工作台噴補原則(適用各機型工作台)

主旨:交貨及異況發生時之相關注意配合事項

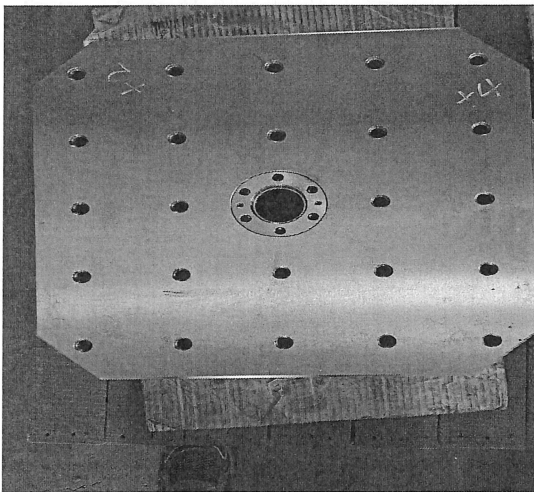
1. 工作台盤面如遇 OKK(400 型 5002000553 或 500 型 5003020521 工作台) 不可熱補。

其他機型盤面砂孔只可用溶補或冷補色差會較少(如遇砂孔過大可先回傳我司採購或品管判定是否有必要噴補)

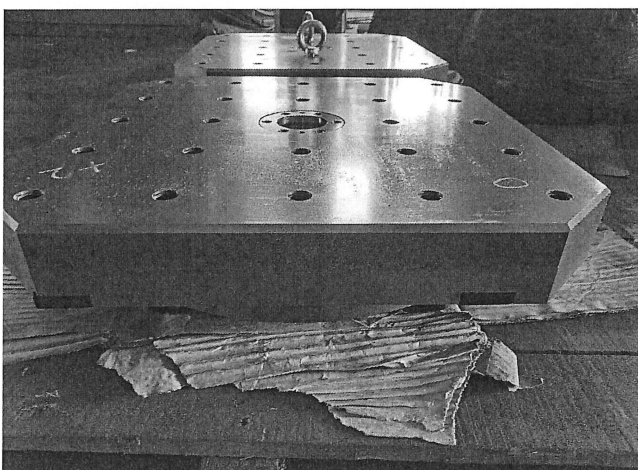
2. 工作台側邊含 45 度角如遇 OKK(400 或 500 工作台) 不可熱補。其他工作台側邊含

45 度角只可使用熔補方式(不可使用熱補或'鉚補')。(如遇砂孔過大可先回傳我司採購

或品管判定是否有必要噴補)

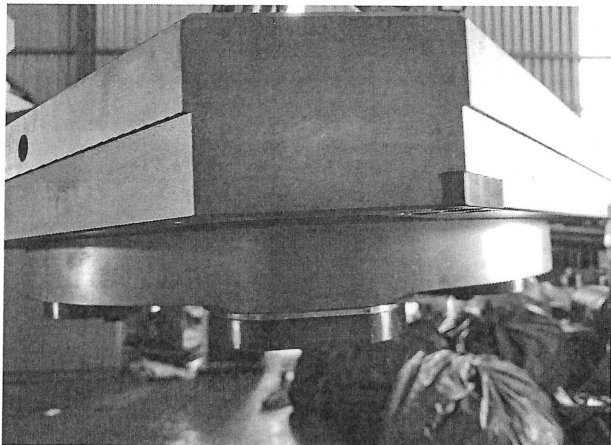
3.工作台頸部位置如遇 OKK(400 或 500 工作台)頸部位置需冷補不可熱補、其他機型可熱補。(如遇砂孔過大可先回傳我司採購或品管判定是否有必要噴補)

4.工作台 T 溝位置砂孔工作台 T 溝內可用補塑鋼土補
